**炎陵紫鑫矿业有限公司黄上萤石矿区年生产 12000 吨
萤石精粉（3 万吨/年原矿）选矿厂项目
入河排污口设置论证报告**

炎陵紫鑫矿业有限公司黄上萤石矿区
年生产 12000 吨萤石精粉（3 万吨/年原矿）选矿厂项目
入河排污口设置论证报告修改清单

《炎陵紫鑫矿业矿业有限公司黄上萤石矿区年生产 12000 吨萤石精粉（3 万吨/年原矿）选矿厂项目入河排 污口设置论证报告》专家评审意见

附图 1 地理位置图

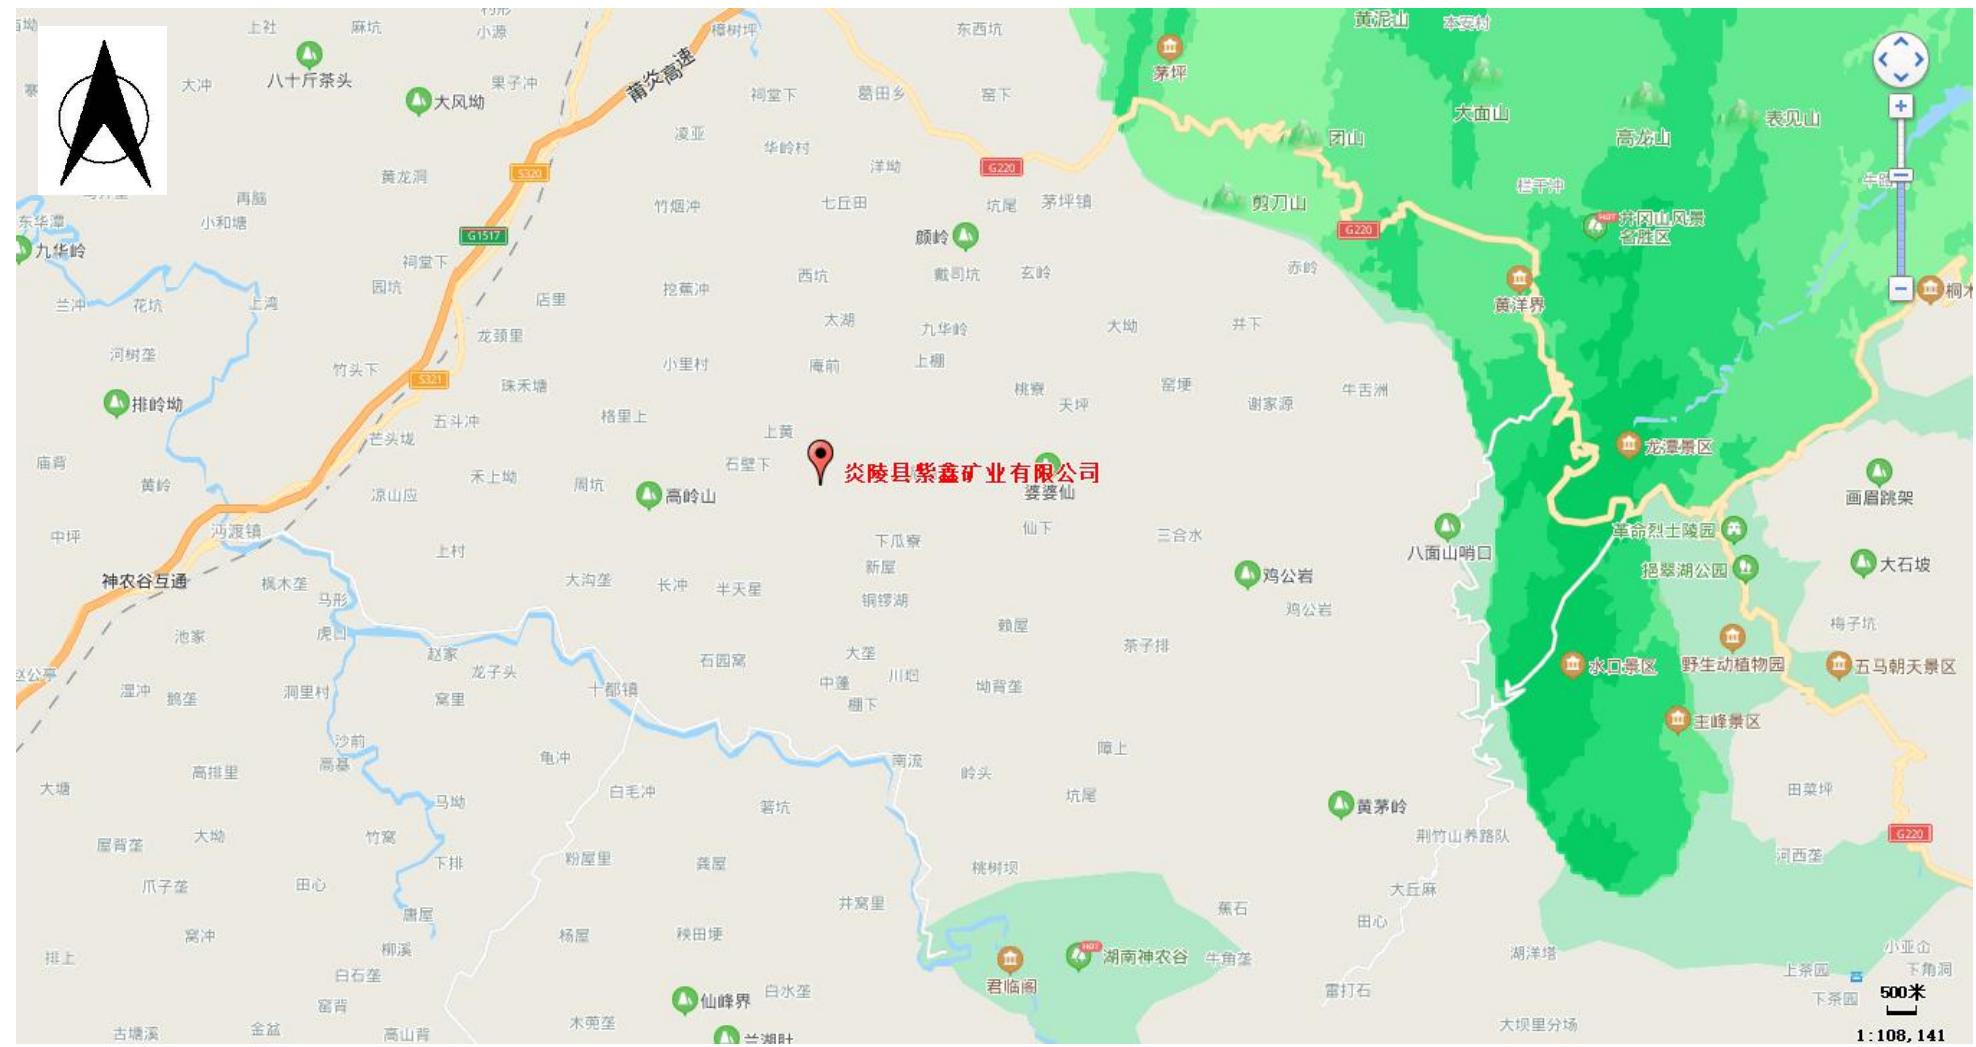
序号	评审意见	修改说明	索引
1	完善项目概况：说明项目审批和项目建设情况，按采矿区和选矿区简明生产规模、生产工艺和产污环节。细化项目产排污分析，核实矿井涌水、尾砂临时堆场和原矿堆场尾矿废水、初期雨水、生活废水的产生量和源强。明确雨污分流建设、地表径流和各类废水收集、回用情况，细化污水处理设施处理规模、处理工艺、运行情况，明确生产和生活废水排放方式、排放量、排放浓度，细化废水排入无名小溪、打谷陇河路径。完善废水排放监测数据。说明危化品使用情况。	已完善	P3-P4、P15-P19、P28、P30-P34
2	完善区域水系情况调查，细化入河排污口设置处无名小溪、打谷陇河各水期的水文、水质信息、使用功能，说明纳污水体水功能区划和核实环境容量、纳污能力。	已完善并核实	P21-P23、P37-38
3	完善入河排污口无名小溪、打谷陇河评价范围内水生生态调查，明确是否有保护的动植物，明确排污口与下游饮用水源保护区关系，完善第三方使用无名小溪、打谷陇河情况以及周边居民用水、生活废水排放和其他企业入河排污口设置情况调查。	已完善	P49-P50
4	按论证工作评价等级要求、纳污能力和排污总量，强化入河排污口设置对受纳无名小溪、打谷陇河水功能、水生态、第三方影响预测分析，细化排污口设置的合理性分析。完善对地下水影响，进一步分析排污口设置与国家相关规范的相符性。	已完善	P38、P48-P51
5	细化入河排污口设置方案、排污口规范化设置要求，完善风险事故防范措施。	已完善	P36、P52-54
6	完善区域水系图、项目位置图、排污口论证分析范围图、污水管网图等附图。	已细化	见附图 1、2、3、4、5、8

6、完善区域水系图、项目位置图、排污口论证分析范围图、污水管网图等附图。
